工程指示 / 要求簡箋(E.I.)

工程指示編號：EI / 3986 / 21

工程名稱：天水圍天榮站

工程項目：佛沙窗 大圖(基仔 760 改做 560)

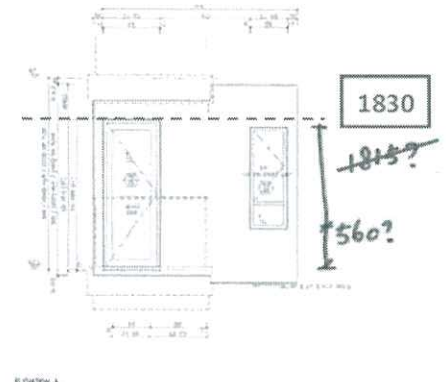
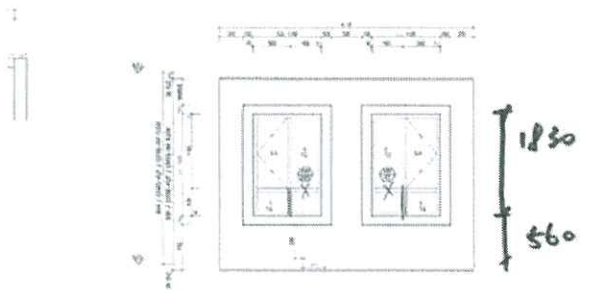
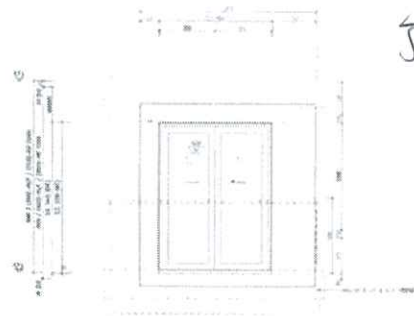
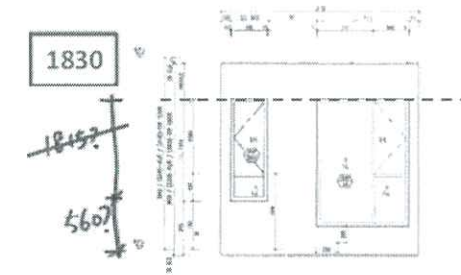
B 版①附上確認修改基仔做 560 高資料 ② 1815 改 1830, 所有窗子重改線

→ 560mm height from SFL to SO for all AW 08 of T3-A1, T3-A7 store room & T3-B2 living room.
 All the top of SO must be all aligned. So openable windows should be all 1830mm in height.

① 則好確認

改 560

② 1815 → 1830
